勉县中医院传染病楼图纸问题

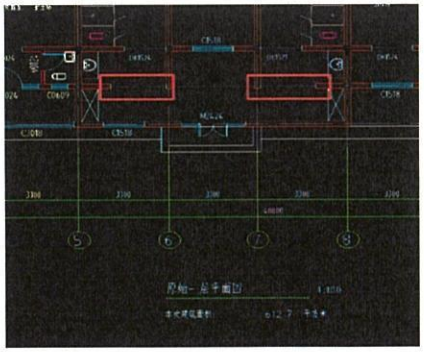
2、一层 E 轴交 6-7 轴处原窗封堵，未明确原窗尺寸，请明确

回复：窗1940mm*1800mm

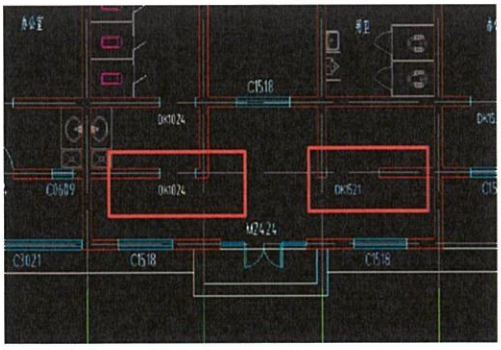
3、一层电梯井顶板 C30 混凝土封堵后是否需做地面？若做地面请明确地面做法

回复：二层此处地面不改造
